Van: [redacted] <[redacted]@edam-volendam.nl>
Verzonden: 10-10-2024 16:38
Aan: [redacted] <[redacted]@edam-volendam.nl>
Onderwerp: RE: Werkzaamheden Oosthuizen

Onderwerp: Werkzaamheden Oosthuizen

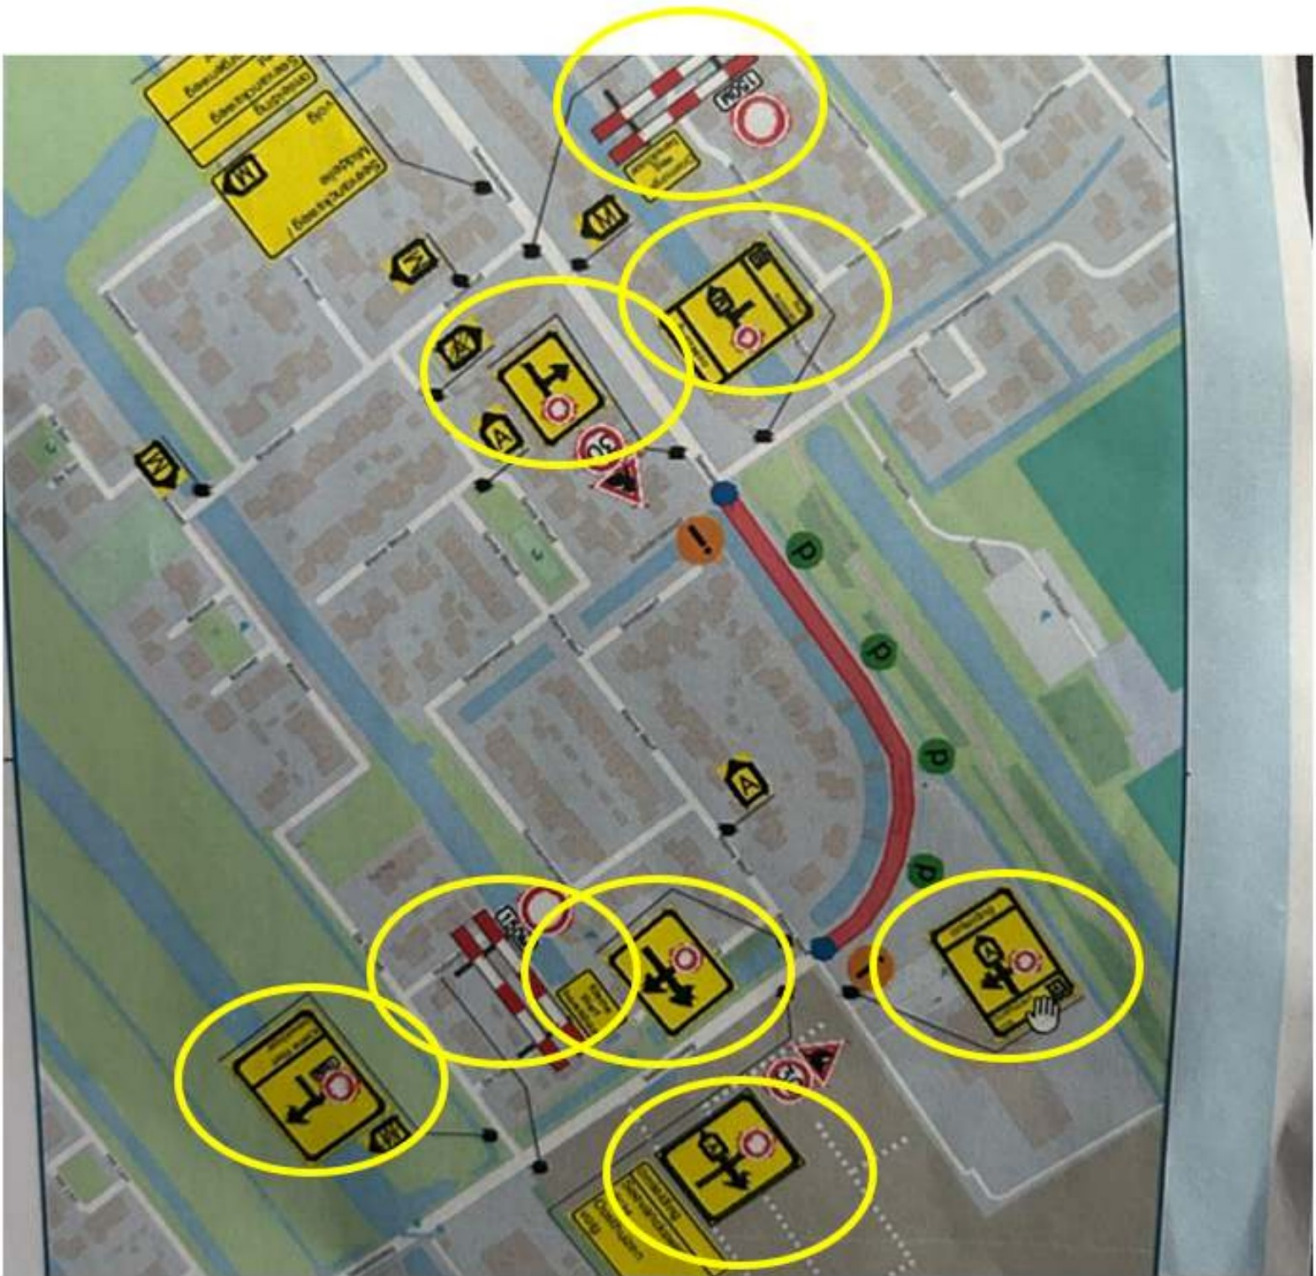
Wil jij vragen aan de buitendienst of ze aankomende maandagochtend hier als eerste de paaltjes naar beneden kunnen laten klappen? Hier gaat de omleiding overheen van de Seevancksweg, vandaar.

Hij heeft wel een punt over de momenten dat er niet gewerkt wordt. Er zijn geen onderborden met werktijden op deze tekeningen. Het afdraaien van de borden en het wegzetten van het hekwerk dient wel te gebeuren na werktijden. Helemaal in het weekend en in de periode tussen asfalteren en streetprint. In die periodes dienen ook de paaltjes teruggeplaatst te worden.

De bebording welke nu is neergezet is onvolledig.

Het laatste stuk Kruiswoud richting de paaltjes/nieuwbouw heeft geen bebording Max 15 km en het onderbord mist . Ook vanaf de nieuwbouw naar Kruiswoud moet bebording komen met Max 15

snelheidsbeperkende maatregelen zoals genoemd in de aanvullende tekening / foto's zijn er nog niet. Deze moeten wel worden aangebracht zoals uiteindelijk toegezegd want mensen houden zich niet aan enkel borden! Elke dag gaan om 16 uur de palen er weer in (wie doet dat !) en is de omleiding niet in werking (en wordt het bij ons leefbaar). Er zullen dus onderborden met tijden omleiding moeten komen want anders rijden mensen gewoon de straat in en heen en weer vanwege keren. Oosthuizen is geen dorp meer en heeft duizenden vervoersbewegingen elke dag en dat komt langs ons. De maatregelen tot nu toe zijn dus onvolledig

Voor nu laten wij het zoals het is. Als blijkt dat dit niet voldoende is kan hier een aanpassing gedaan worden.
